Réf. DPC : 2043-0550/06/2019-455PR (corr. DPC : A. Hellebois)  
Réf. CRMS : AA/AH/BXL21469\_650\_Marche\_aux\_Herbes\_8\_10  
Annexe : //

**Objet :** BRUXELLES. Rue du Marché aux Herbes, 8-10. Placement de garde-corps en façades avant, arrière et latérale dans le cadre du projet de réaménagement des étages. Demande préalable à l'introduction de la demande de permis unique.

**Avis de principe de la CRMS**

Façade principale indiquant l'emplacement des futurs garde-corps © Urban.brussels

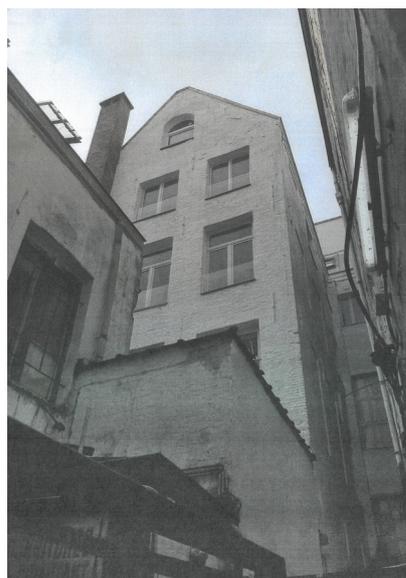
Pour les garde-corps prévus à l'avant, l'intervention devra de toute façon s'étendre à l'ensemble des 8 baies du second registre afin de s'intégrer adéquatement à la composition symétrique de la façade à rue. Quant au type de dispositif, la Commission demande de privilégier la mise en œuvre de garde-corps en ferronnerie sobres et discrets s'intégrant mieux que le verre au vocabulaire de la façade en brique (barres métalliques noires mates, par exemple).

Si les normes ne permettent pas un modèle en ferronnerie sobre et discret et qu'on devait dès lors opter pour des gardes corps vitrés, la CRMS demande d'opter pour un vitrage extra-clair de ton neutre, garantissant une transparence absolue et limitant au maximum l'impact visuel (ce vitrage existe en version extra-épaisse mais présente un coût important), à la différence des garde-corps déjà en place qui présentent un léger reflet vert ce qui ne mettrait pas la façade avant en valeur.

Afin de pouvoir valablement évaluer l'impact des dispositifs en question, la Commission propose de réaliser des *mock-ups* de la (ou des) proposition(s) retenue(s) et de les soumettre à l'appréciation des Monuments et des Sites avant toute décision définitive et en prévision de la demande de permis.
